Deckblatt zum Feststellungsentwurf für die A1 AS Kelberg – AS Adenau

Vorbemerkungen

A1 AS Kelberg – AS Adenau

Naturschutzfachlicher Beitrag zu zusätzlichen Flächeninanspruchnahmen durch die Erweiterung der Regenrückhaltebecken II, III, IV und V auf ein 50-jährliches Niederschlagsereignis

RRB II

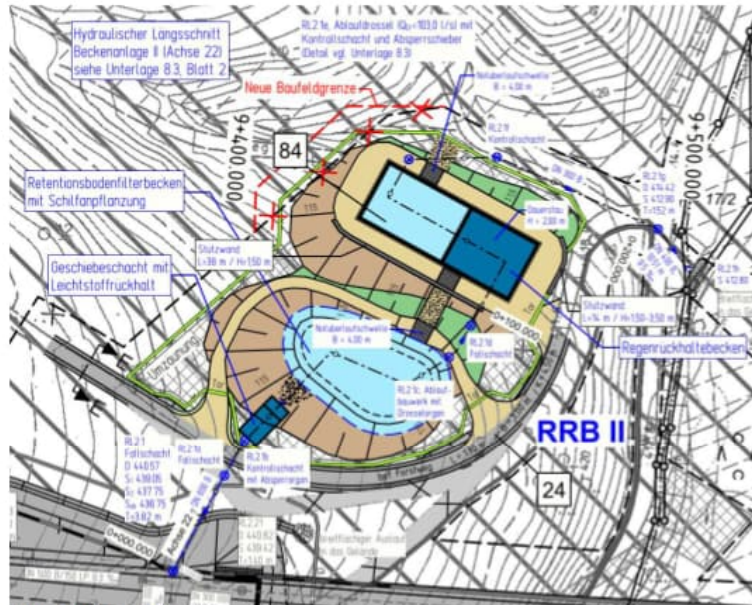
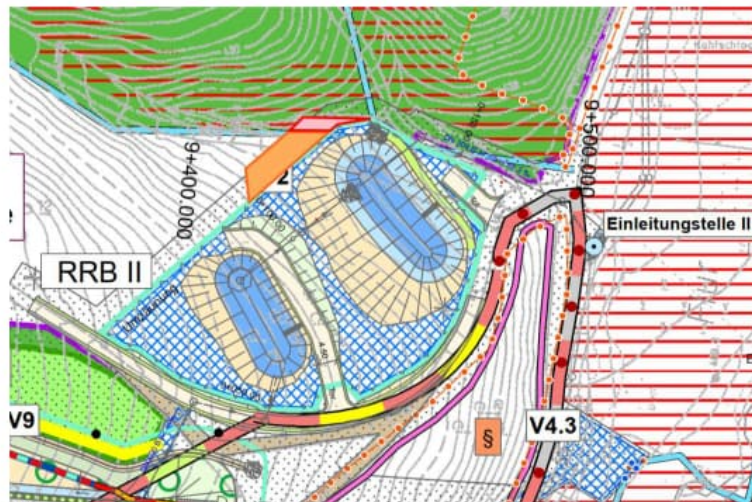
Das RRB und dessen geplante Erweiterung liegt außerhalb von FFH-Gebieten und innerhalb des VSGs „Ahrgebirge“. Betroffen sind durch die alte sowie neue Planung Waldbereiche, eine neue Waldrandsituation entsteht durch die geplante Erweiterung nicht.

Durch die Änderung des RRB II infolge der Anpassung der Jährlichkeit des Regenrückhaltebeckens und der zusätzlichen Anlage einer Retentionsbodenfilteranlage wird von der landschaftspflegerischen Maßnahme 5.4.6 B (FCS-Maßnahme Bechsteinfledermaus; Entwicklung von strukturreichen Eichenwäldern) eine Fläche von 45 m² dauerhaft beansprucht.

Durch die Inanspruchnahme von 45 m² wird weder die Funktion der Maßnahme eingeschränkt noch das Maßnahmenziel gefährdet.

Die Vermeidungsmaßnahmen V 2 und V 6 sind im Rahmen der Bauausführung entsprechend anzupassen.

Durch die Änderung des RRB II infolge der Anpassung der Jährlichkeit des Regenrückhaltebeckens und der zusätzlichen Anlage einer Retentionsbodenfilteranlage wird zusätzlich eine Fläche von 155 m² Eichenwald mit starkem bis mittleren Baumholz (AB0) dauerhaft in Anspruch genommen ().

Bezogen auf die Erhaltungszielarten des VSGs „Ahrgebirge“ ist durch die Beanspruchung von 45 m² + 155 m² = 200 m² (Eichen-) Wald keine Relevanz erkennbar, die die bisherigen Bewertungen ändern würde.

RRB III

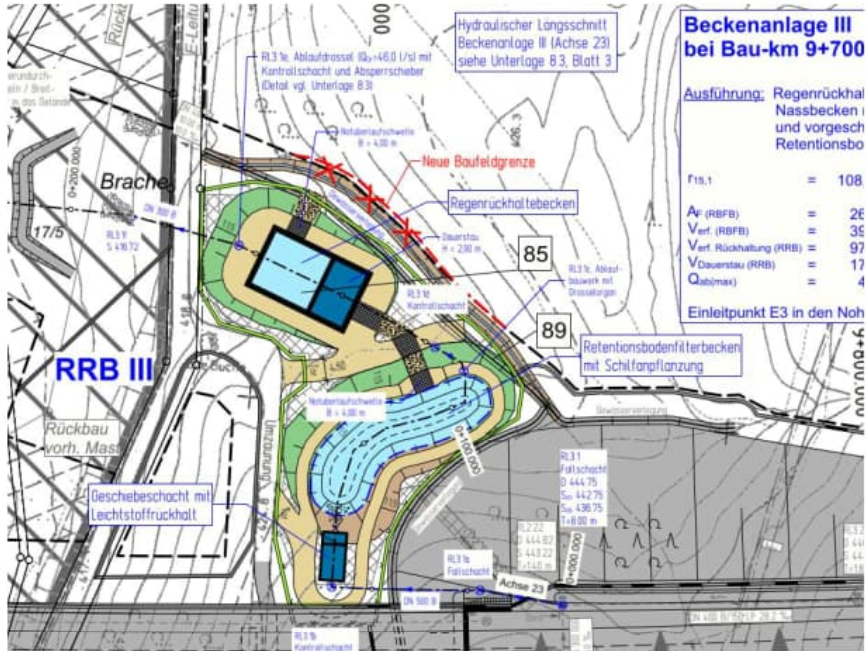
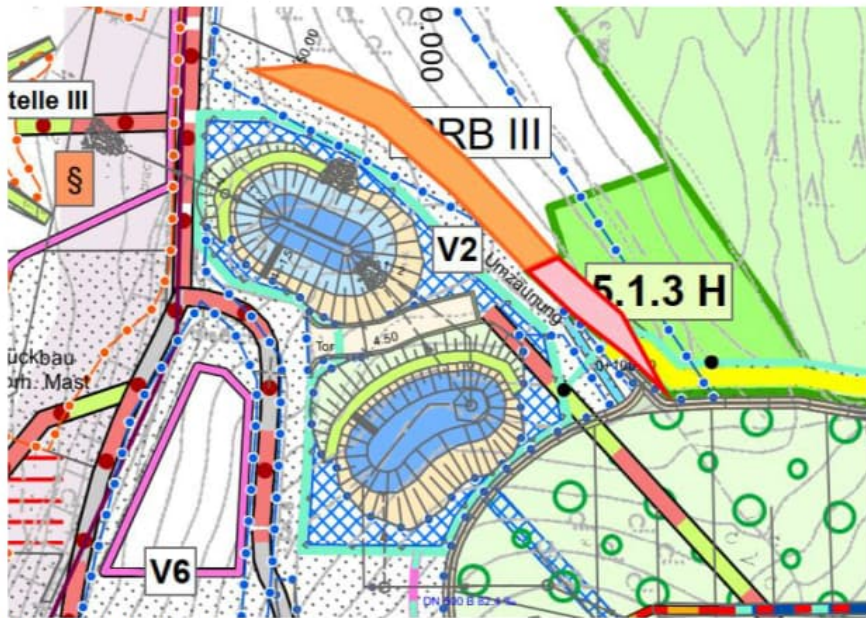
Das RRB und dessen geplante Erweiterung liegt außerhalb von FFH-Gebieten und außerhalb von VSGs. Betroffen sind durch die alte sowie neue Planung Waldbereiche, eine neue Waldrandsituation entsteht durch die geplante Erweiterung nicht.

Durch die Änderung des RRB III infolge der Anpassung der Jährlichkeit des Regenrückhaltebeckens und der zusätzlichen Anlage einer Retentionsbodenfilteranlage wird von der landschaftspflegerischen Maßnahme 5.1.3 H (CEF-Maßnahme Haselmaus; Entwicklung von Waldrand) i.V.m. der Vermeidungsmaßnahme V 9 (Waldrandgestaltung) eine Fläche von 94 m² dauerhaft beansprucht.

Durch die Inanspruchnahme von 94 m² wird weder die Funktion der Maßnahme eingeschränkt noch das Maßnahmenziel gefährdet.

Die Vermeidungsmaßnahmen V 2 und V 9 sind im Rahmen der Bauausführung entsprechend anzupassen.

Durch die Änderung des RRB III infolge der Anpassung der Jährlichkeit des Regenrückhaltebeckens und der zusätzlichen Anlage einer Retentionsbodenfilteranlage wird zusätzlich eine Fläche von 312 m² Buchenwald (AA0), der einem LRT 9110 (Hainsimsen-Buchenwald) entspricht, jedoch außerhalb von FFH-Gebieten liegt und damit nicht dem FFH-Gebietsschutz unterliegt, dauerhaft in Anspruch genommen ().

Um eine weitere Inanspruchnahme des LRT 9110 zu vermeiden, wird in der Neuplanung auf die Ausweisung eines Baufeldes in diesem Bereich verzichtet. Alle Arbeiten, einschließlich der Gewässerverlegung, erfolgen ausschließlich auf bereits ausgewiesenen Baufeldflächen.

RRB IV

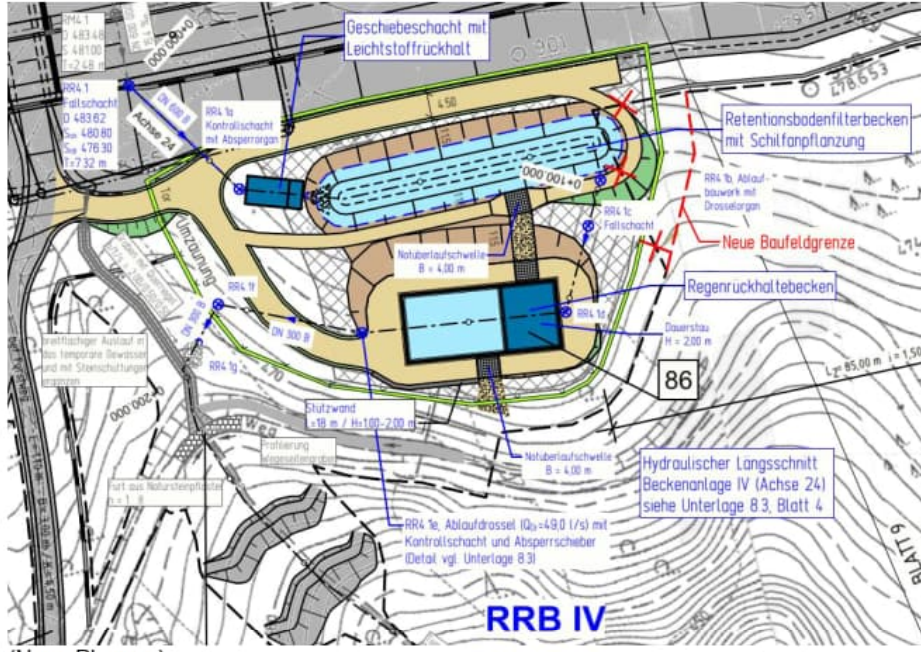
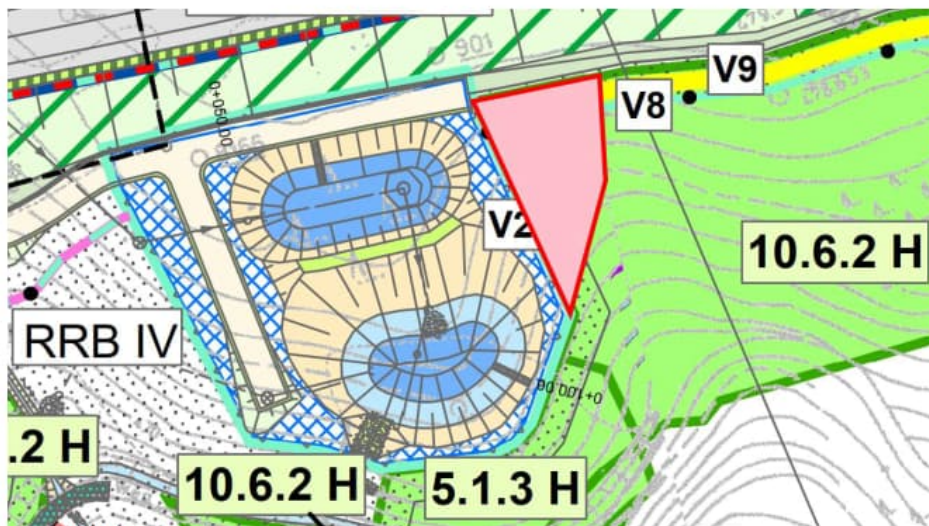
Das RRB und dessen geplante Erweiterung liegt außerhalb von FFH-Gebieten und außerhalb von VSGs. Betroffen sind durch die alte sowie neue Planung Waldbereiche, eine neue Waldrandsituation entsteht durch die geplante Erweiterung nicht.

Durch die Änderung des RRB IV infolge der Anpassung der Jährlichkeit des Regenrückhaltebeckens und der zusätzlichen Anlage einer Retentionsbodenfilteranlage wird von der landschaftspflegerischen Maßnahme 10.6.2 H (CEF-Maßnahme Haselmaus; Entwicklung von Waldrand) i.V.m. der Vermeidungsmaßnahme V 9 (Waldrandgestaltung) eine Fläche von 373 m² dauerhaft beansprucht.

Durch die Inanspruchnahme von 373 m² wird weder die Funktion der Maßnahme eingeschränkt noch das Maßnahmenziel gefährdet.

Die Vermeidungsmaßnahmen V 2.2, V 8 und V 9 sind im Rahmen der Bauausführung entsprechend anzupassen.

RRB V

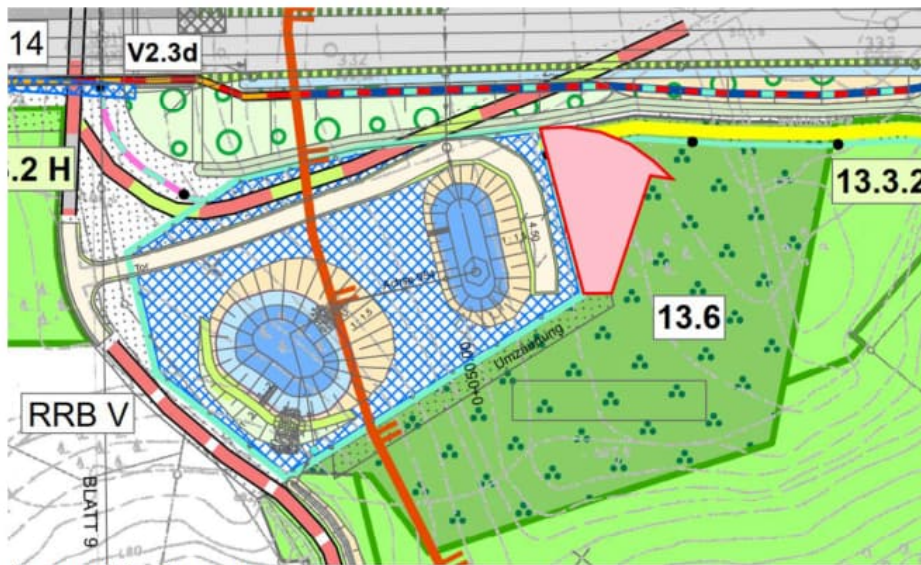
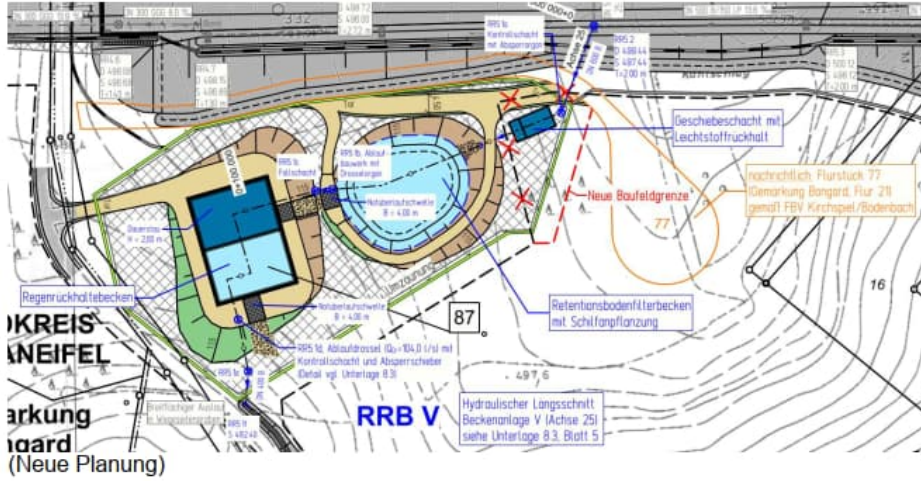
Das RRB und dessen geplante Erweiterung liegt außerhalb von FFH-Gebieten und außerhalb von VSGs. Betroffen sind durch die alte sowie neue Planung Waldbereiche, eine neue Waldrandsituation entsteht durch die geplante Erweiterung nicht.

Durch die Änderung des RRB V infolge der Anpassung der Jährlichkeit des Regenrückhaltebeckens und der zusätzlichen Anlage einer Retentionsbodenfilteranlage wird von der landschaftspflegerischen Maßnahme 13.6 (Ausgleichsmaßnahme ohne CEF-, FCS- oder SBM-Status: Strukturierung von Laubwald) eine Fläche von 568 m² dauerhaft beansprucht.

Hierdurch wird weder die Funktion der Maßnahme eingeschränkt noch das Maßnahmenziel gefährdet.

Die Vermeidungsmaßnahmen V 2.2 und V 8 sind im Rahmen der Bauausführung entsprechend anzupassen.
